Onderwerp: FW: Waterhuishouding Baarschot b.p. Brouwershof i.o.v. Van der Weegen en Leystromen

**Uitbreiden woningen kern Baarschoot
Baarschoot (gemeente Hilvarenbeek)**

Waterhuishoudkundig plan

Bouwrijp en woonrijp maken
fase 1 en 2 uitbreidingsplan kern Baarschot
in de gemeente Hilvarenbeek

Tekening: **V04**

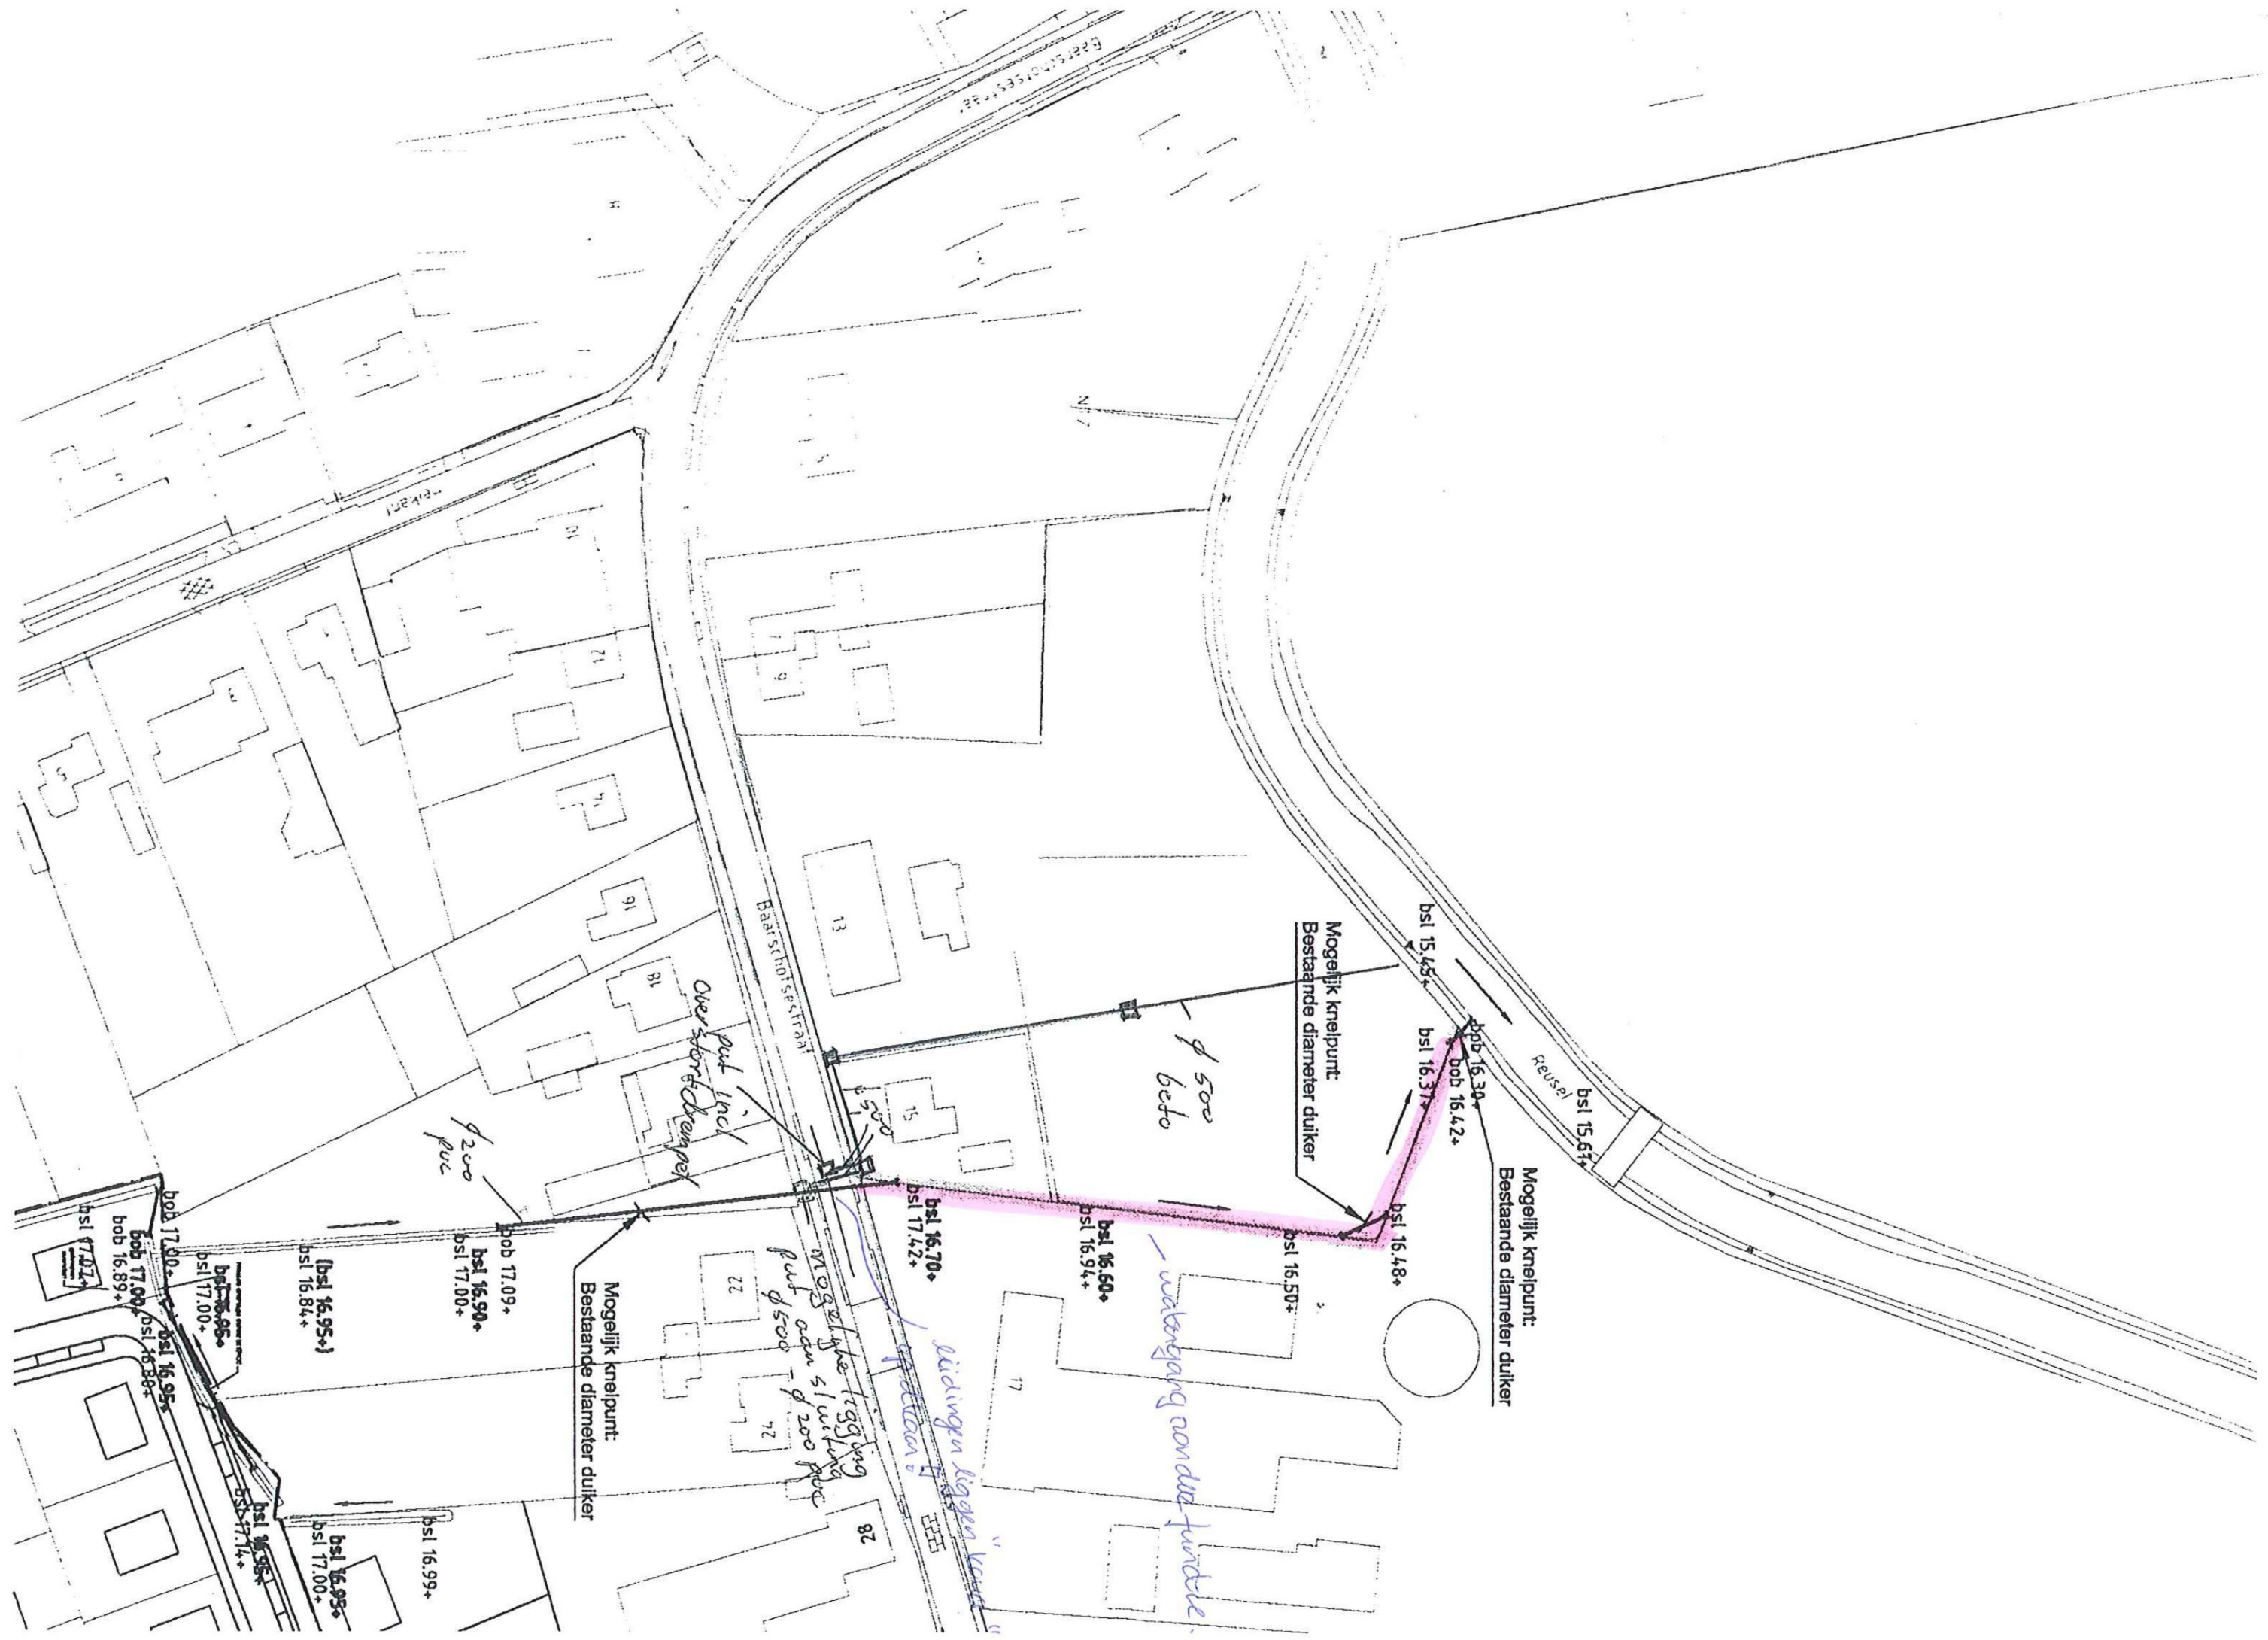
slot te schonen / uitbaggeren.

↳ ind. "verplaatsen" sloot dal bestaand in
ruidoosten plangebied → verlengde van
nieuwe sloot.

③ sloot in between panden Heikant.

- cruciaal bij oplosproblemen bij huizen 35 & 52 $\rightarrow$ wiens scope?

↳ volgens nieuw info
duikre in beton $\phi 400$ niet $\phi 500$!

Mogelijk knelpunt:
Bestaande diameter duiker

Beste [redacted]
Naar aanleiding van het overleg van 25-03-08 jl. doen wij je hierbij een opzet toekomen met betrekking tot de wateroverlast rondom het project "Uitbreiding woningen kern Baarschot" te Hilvarenbeek. Met behulp van de ingemeten slootprofielen is een goed beeld ontstaan van de waterhuishouding in het omliggende gebied. Tevens zijn enkele mogelijke knelpunten naar voren gekomen, waarvoor op tekening mogelijke oplossingen zijn weergegeven, te weten:
- Ter plaatse van het perceel aan de Baarschotsstraat 22 ligt een duiker van pvc Ø200 waarvan de volledige ligging niet duidelijk is. Daarbij is de diameter te klein om voldoende water te kunnen afvoeren. Op tekening is aangegeven wat de gewenste ligging van de nieuwe betonnen duiker Ø500 is. Aan de

noordzijde van de nieuwe duiker adviseren we een deel van de bestaande sloot ten noorden van de Baarschotsesstraat uit te diepen, om een goede afvoer van het hemelwater te realiseren.

- De sloot welke tussen de achterzijde van de tuinen van de Heikant en het nieuwe plangebied loopt, vervult een belangrijke waterafvoerende functie welke behouden dient te blijven. Aan de zuidzijde van deze sloot stellen wij voor de bestaande duiker te verwijderden om zodoende een permanente afscheiding met de waterlegger te creëren. Hiermee wordt voorkomen dat water vanuit de waterlegger voor extra overlast zorgt.

- Aan de oostzijde van het plangebied adviseren we in de aanleg van een sloot om hemelwater van aangrenzende tuinen in de Baarschotsesstraat op te vangen en om een hoogteverschil met het nieuwe plangebied op te vangen. De nieuwe sloot zal lozen richting het zuiden via een bestaande sloot op de bestaande waterlegger. Deze bestaande sloot is door middel van een pvc duiker Ø315 met de waterlegger verbonden. Om een goede waterafvoer te realiseren adviseren we de bestaande sloot uit te diepen en de bestaande pvc duiker Ø315 te vervangen door een betonnen duiker Ø400 en deze dieper aan te leggen.

- Ter plaatse van de percelen aan de Baarschotsesstraat 35 en 50 blijft regelmatig sprake te zijn van wateroverlast. Hier adviseren we de bestaande duiker Ø500, welke de Baarschotsesstraat kruist, aan de westzijde dieper aan te leggen, zodat de waterlegger ter plaatse van de duiker beter kan leeglopen en een grotere berging wordt gecreëerd. Langs het perceel aan de Baarschotsesstraat 35 ligt een betonnen duiker Ø500 waarvan het afschot de verkeerde kant oploopt. Aangezien de duiker redelijk diep ligt, veroorzaakt deze geen problemen, tenzij deze door vervuiling verstopt kan raken. Ten noorden van deze duiker is een sloothoogte opgenomen welke vrij hoog ligt. Het verdiepen van deze sloot zal een betere afvoer bevorderen.

Tekeningnr. T-B0-WT-SI-003

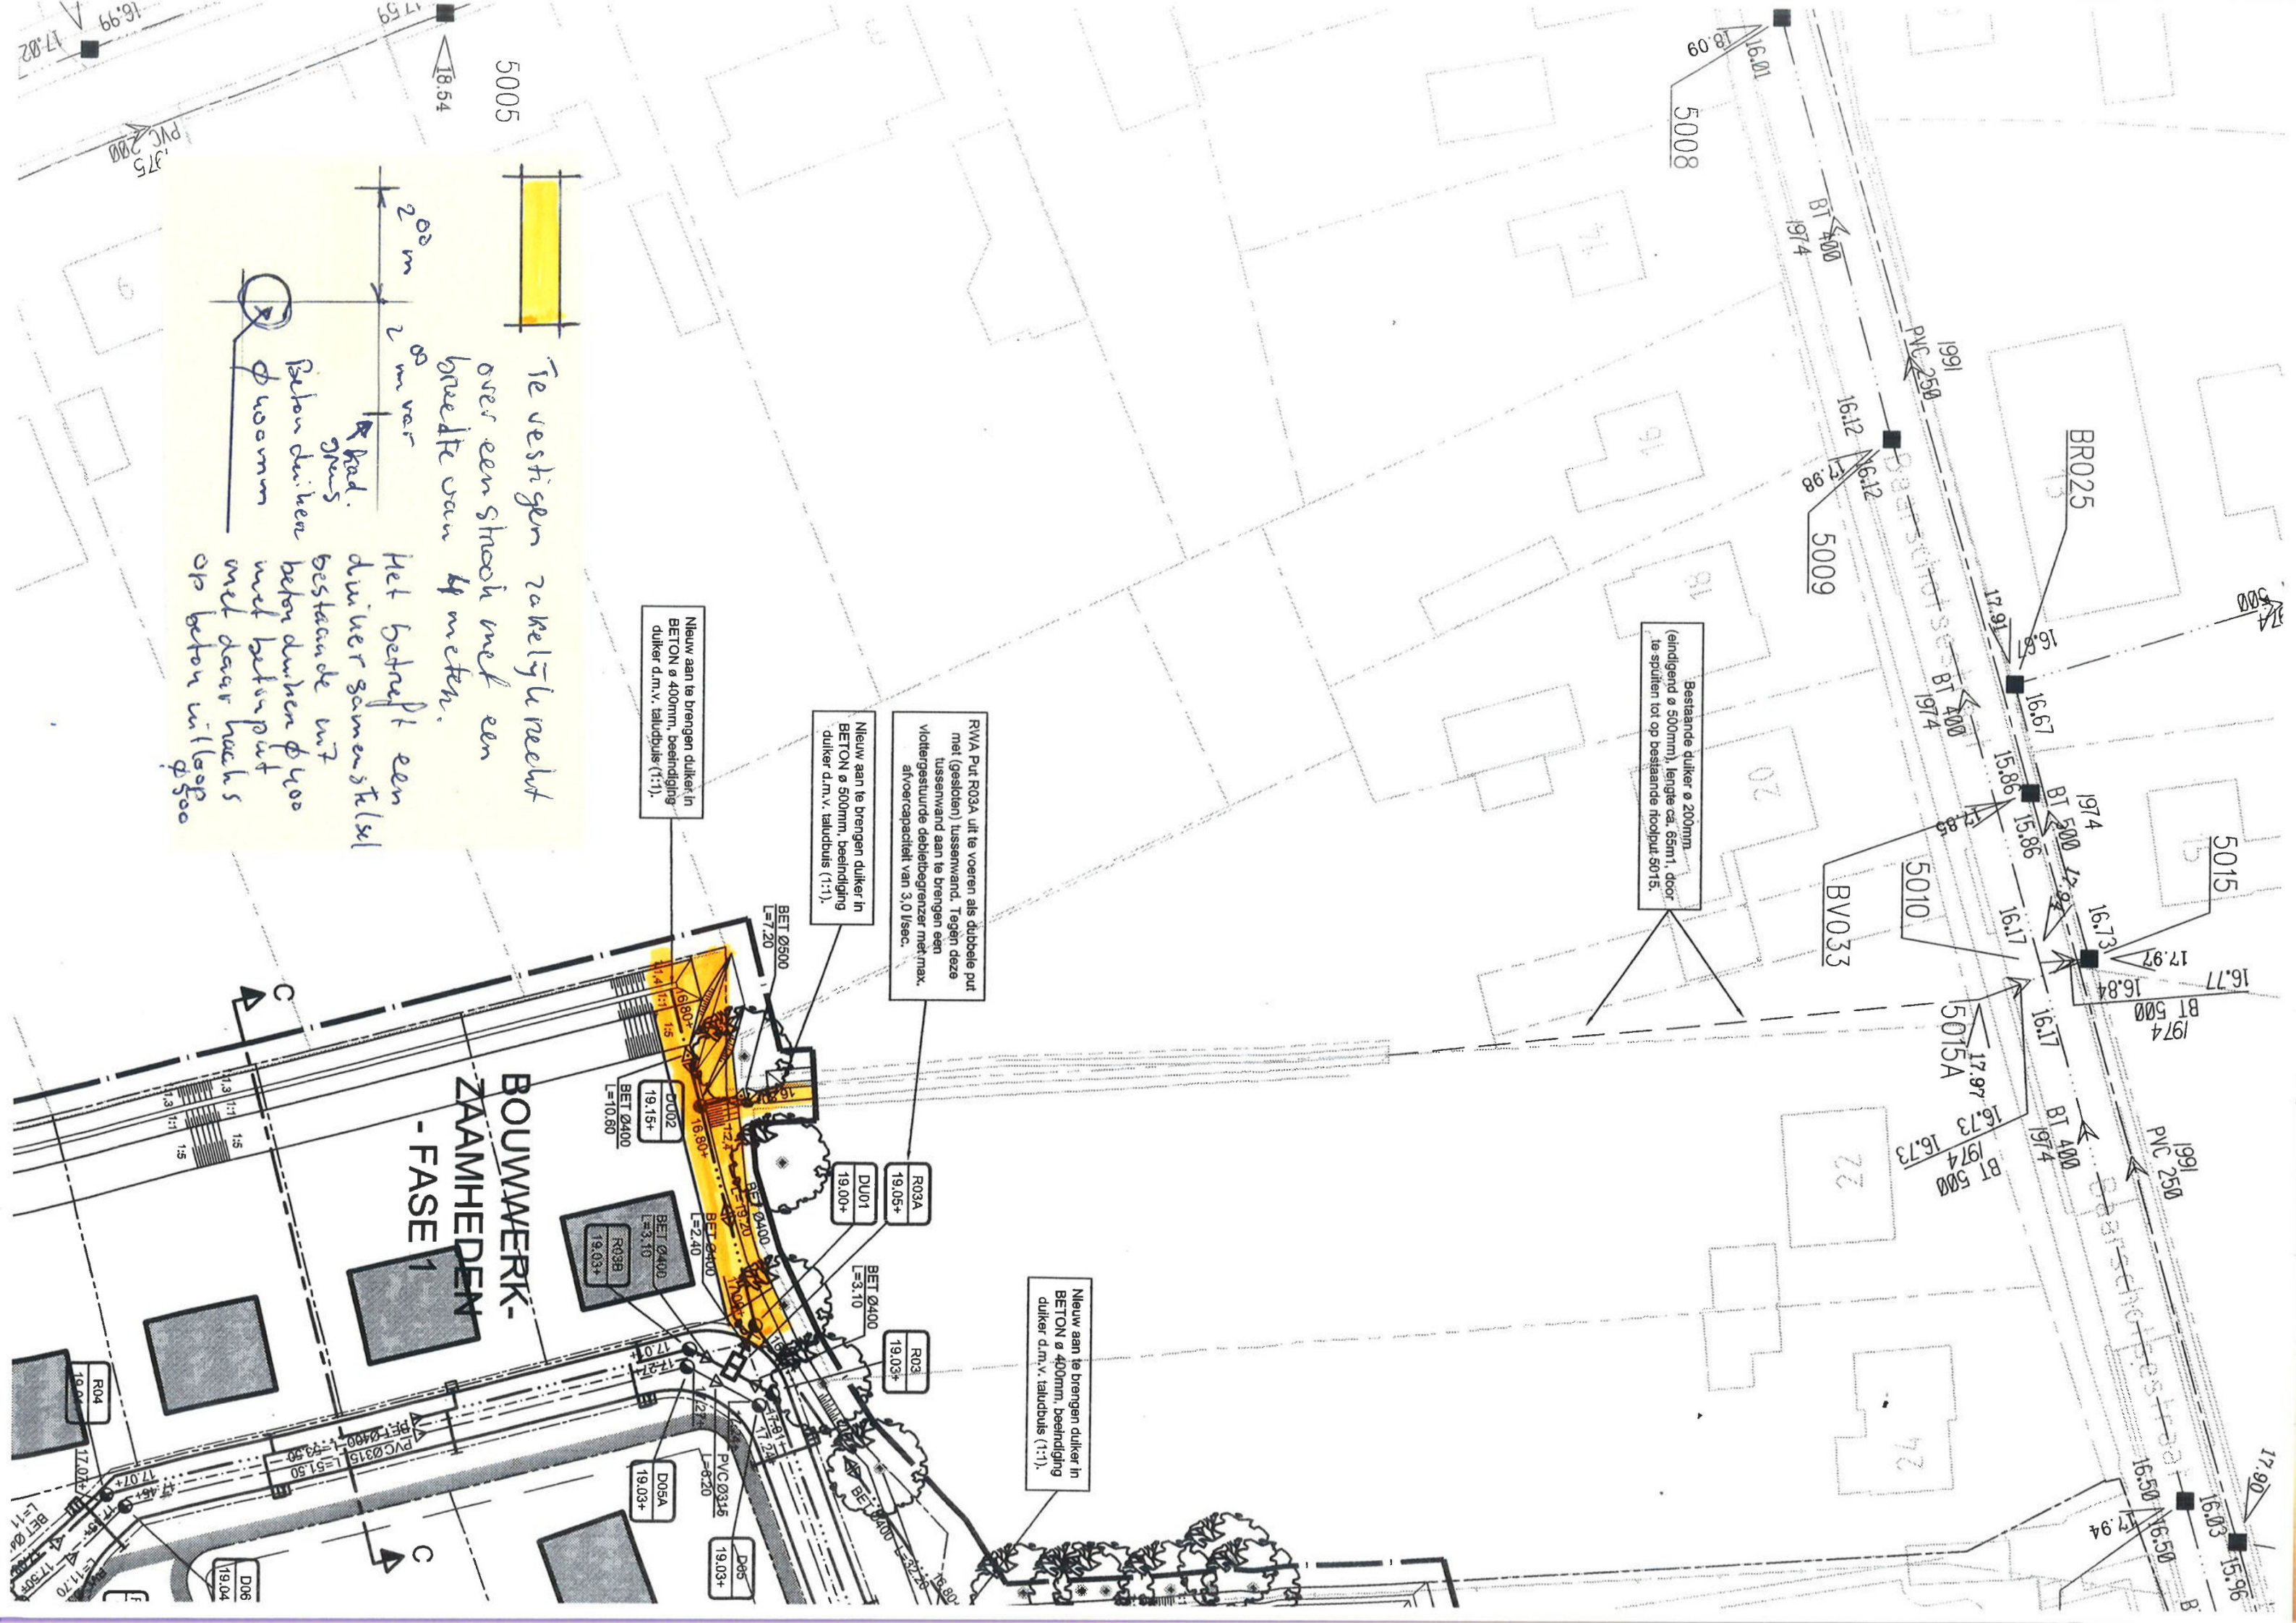
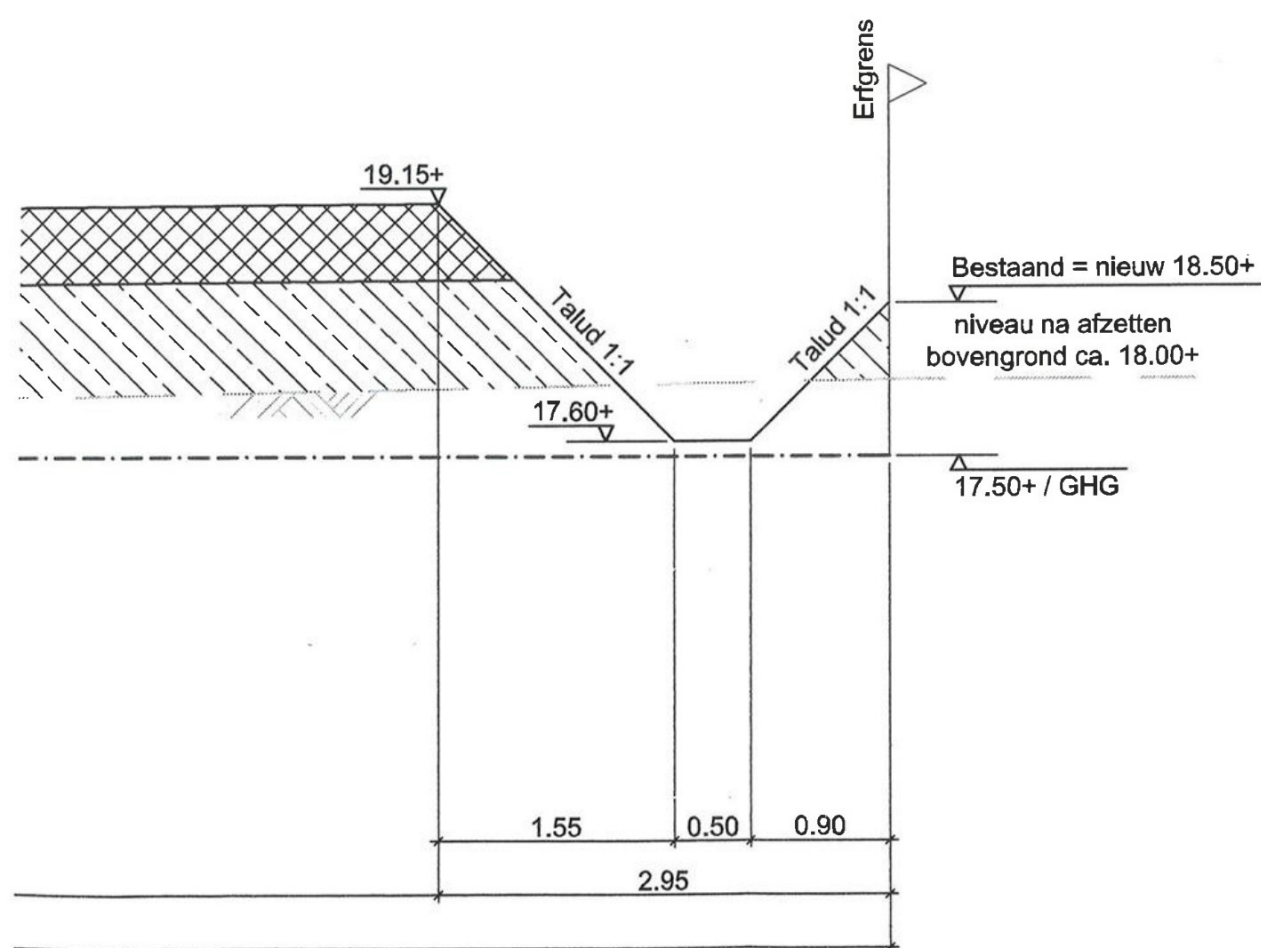
a. de taluds moeten worden aangebracht overeenkomstig tekening Breijn: T-BO

WT-SI-003;

c. de bodem moet gelegen zijn op de hoogte overeenkomstig tekening Breijn: T-BOWT-

SI-003.
